## CONCERTATION RELATIVE A L'AMENAGEMENT DE LA GARE DE SAINT-DENIS - L'ILE-SAINT-DENIS

### **AVIS DE L'ASSOCIATION DES USAGERS DES TRANSPORTS FNAUT ILE-DE-FRANCE Octobre 2017**

figure 1

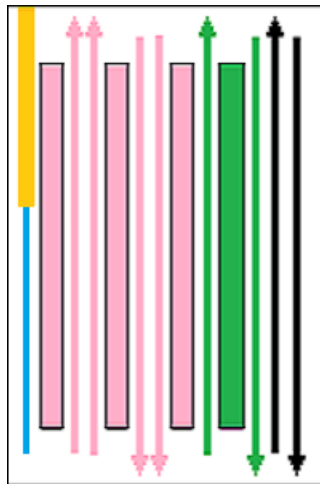
La gare de Saint-Denis est aujourd'hui traversée par 8 voies principales (figure 1) :

Ce plan de voie est complété par une **voie désaffectée (en bleu)** en impasse en surplomb du futur parvis Ouest.

L'AUT / FNAUT Ile-de-France approuve les mesures conservatoires (**réservation d'emprises, en jaune** sur la figure 1) prises pour permettre la construction d'une voie supplémentaire (appelée 5<sup>ème</sup> voie dans le DOCP, page 57) en prolongeant l'actuelle voie désaffectée en impasse.

figure 2

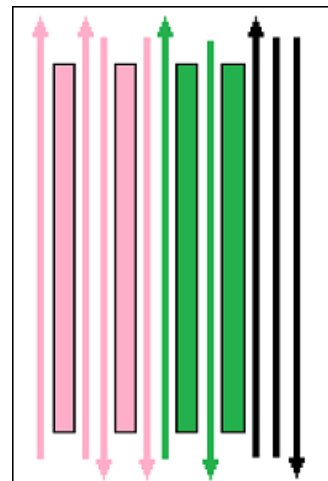
Cette voie supplémentaire permettrait, sans modifier l'implantation des quais, de doter le RER D de deux quais spécialisés, un par sens. De plus, elle permettrait de créer soit une voie centrale de rebroussement pour le RER D (figure 2) soit une voie rapide supplémentaire pour les trains sans arrêt (figure 3).
